ナショナルR - 14 (修復時)

2006.1.3 kurashima

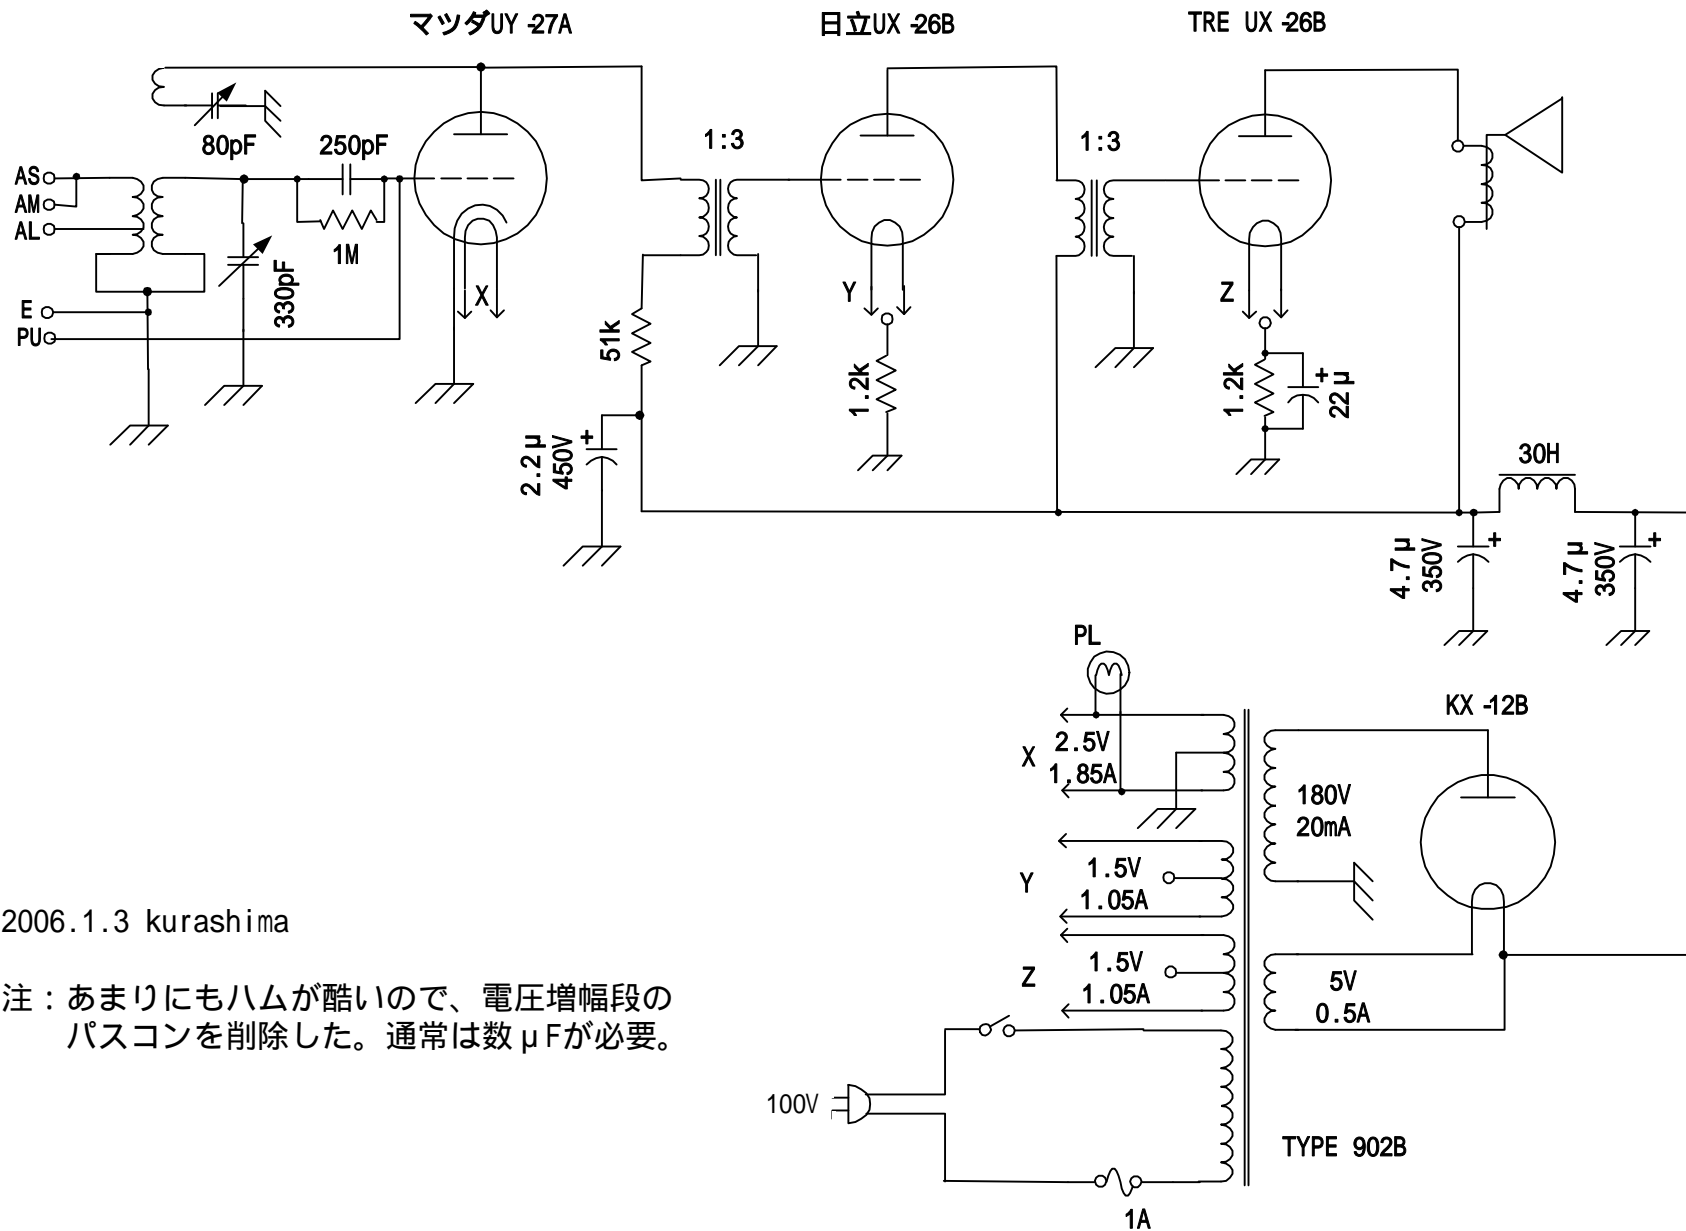
注：あまりにもハムが酷いので、電圧増幅段のパスコンを削除した。通常は数 μ Fが必要。
